配線図集の正誤表

Y31シーマおよびY31セドリック/グロリアに適用

NISSAN セドリック グロリア 配線図集
E-Y31型 E-PY31型 E-PAY31型 Q-UY31型
昭和62年6月 1987年

NISSAN セドリックシーマ グロリアシーマ 配線図集(追補版I)
 E-FPY31型 E-FPAY31型
 昭和63年1月 1988

W-B2

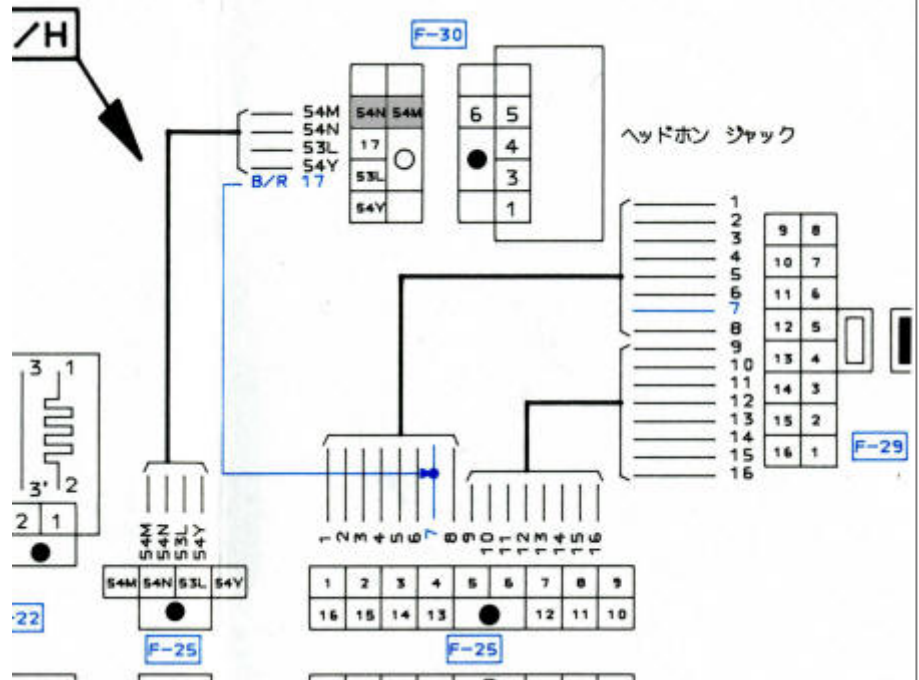
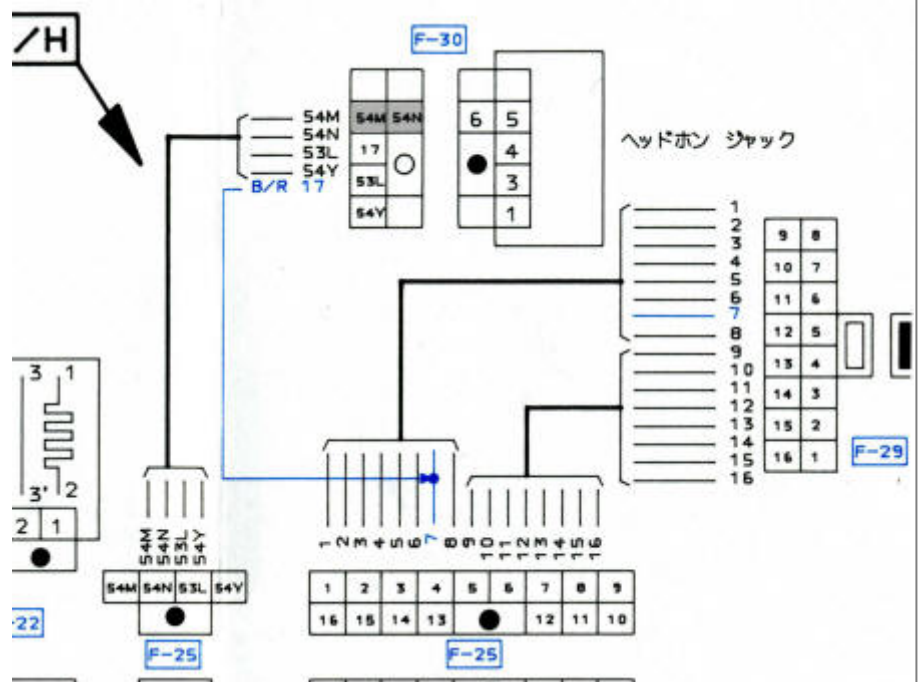
下記の通り訂正する。
54N → 54M、54M → 54N

W-M
A2

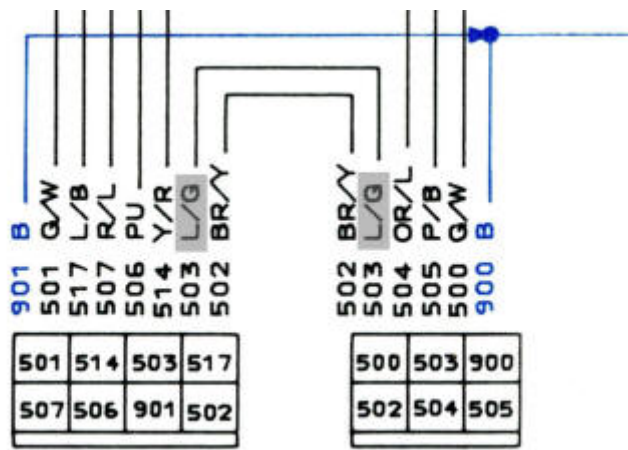
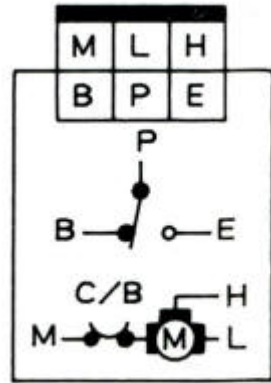
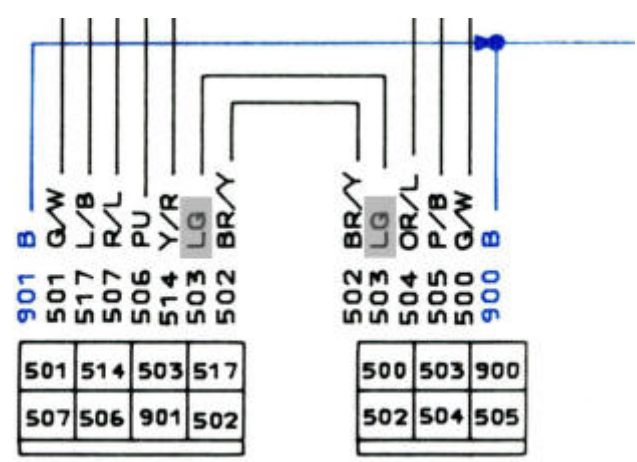
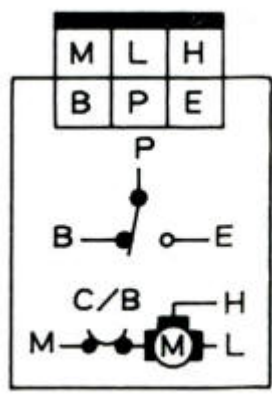
下記の通り訂正する。

線図
W-M
J2

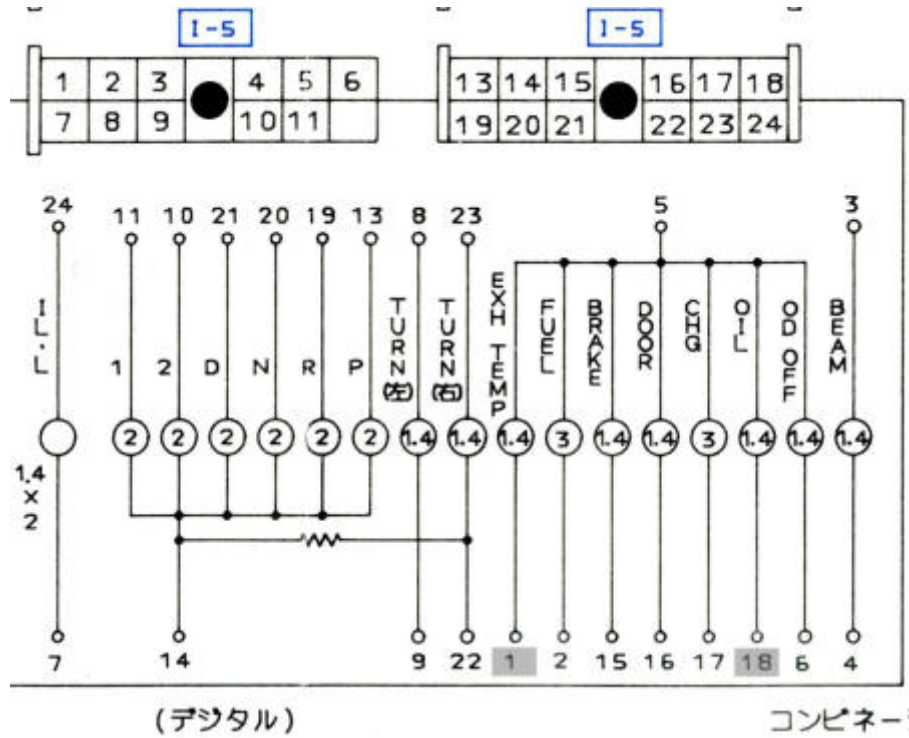
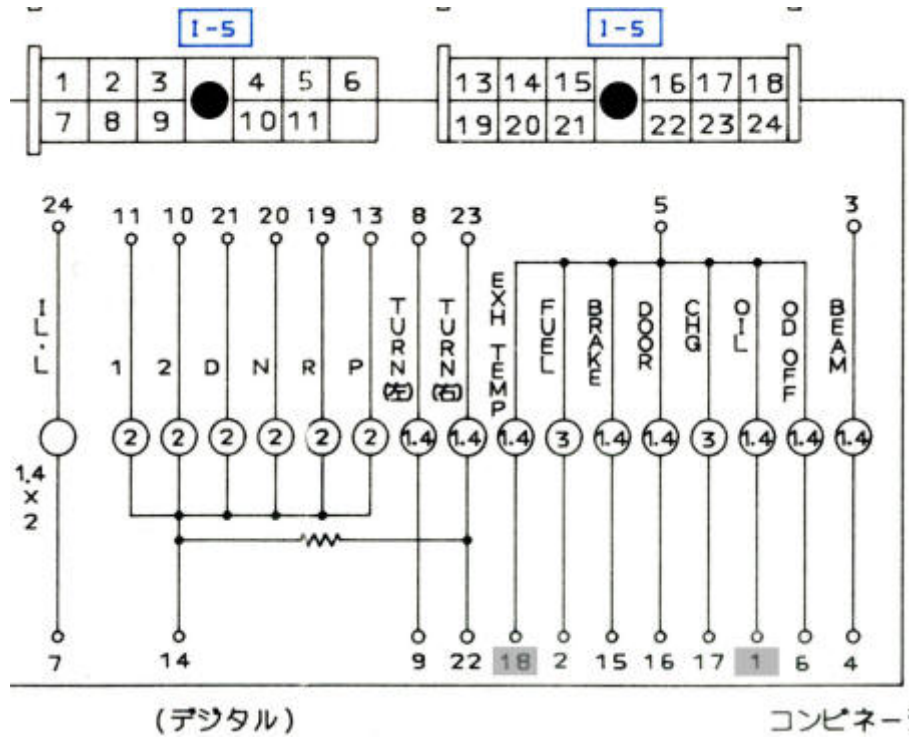
デフォルト、ルームランプ、ハーネス
デジタルメーター

配線図
W-B
B1

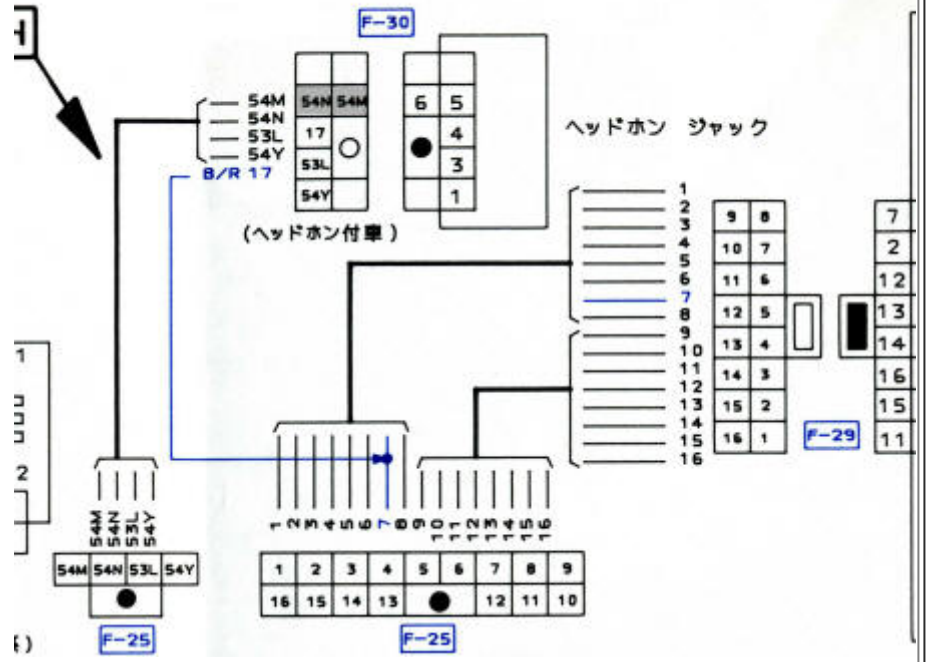
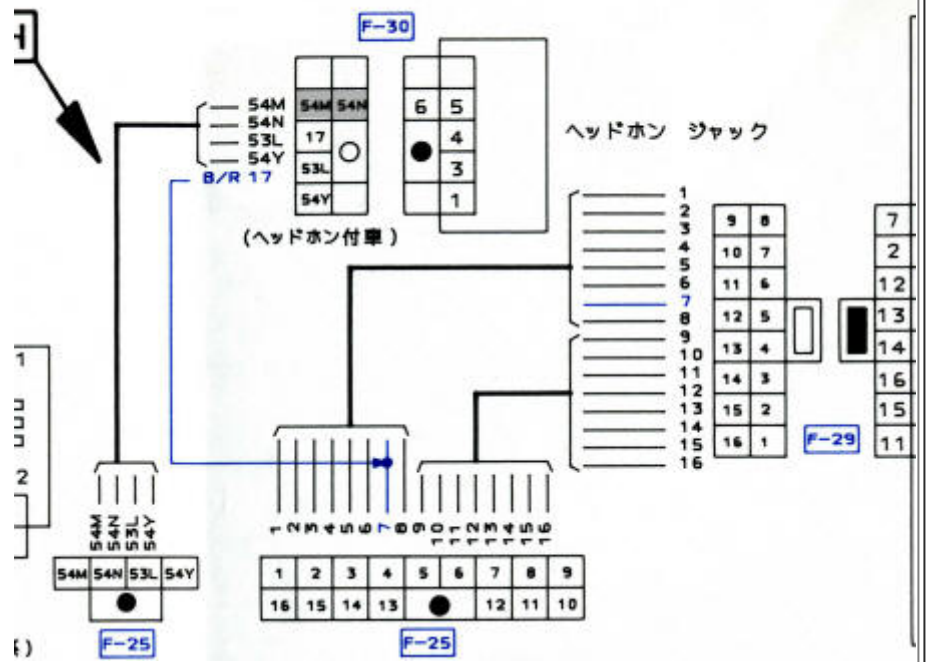
下記の通り訂正する。
54N → 54M、54M → 54N

配線図 W-S1 D2

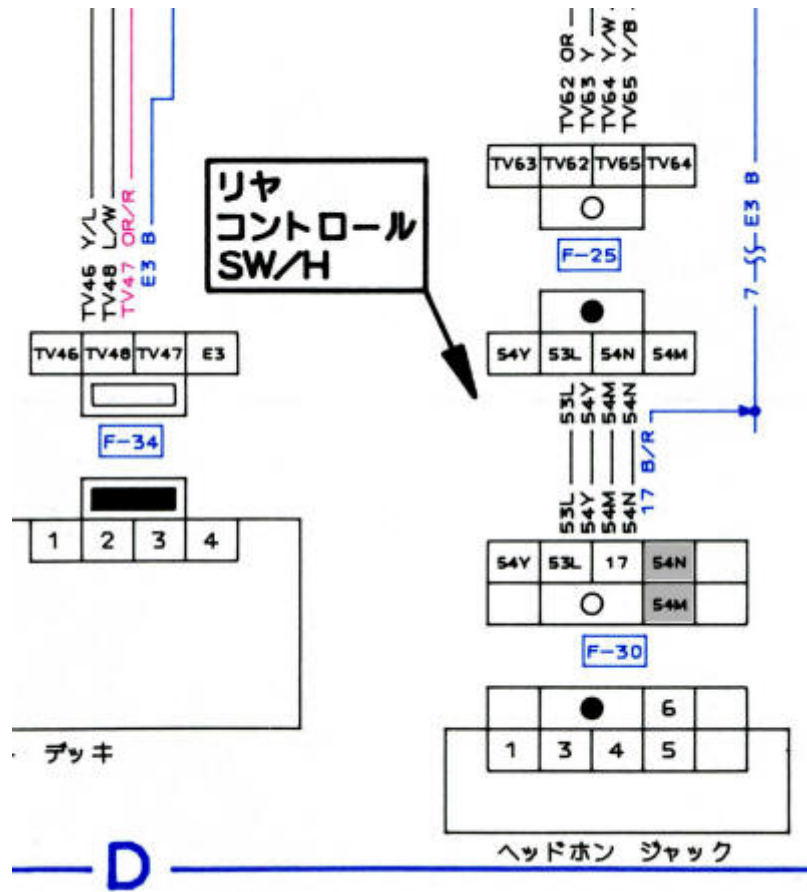
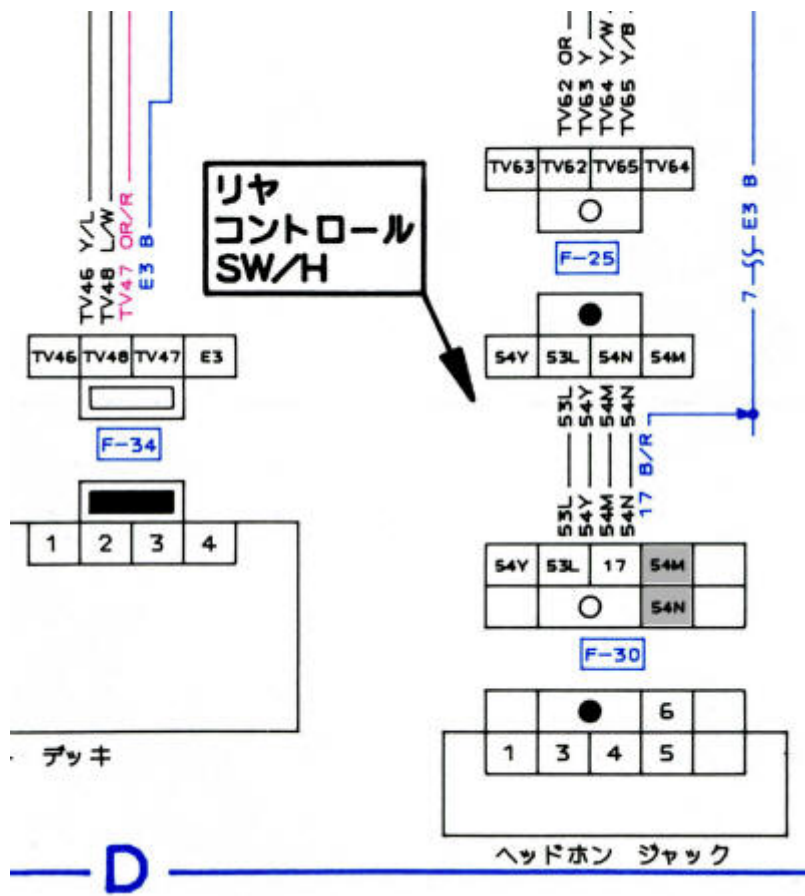
下記の通り訂正する。
54N → 54M、54M → 54N
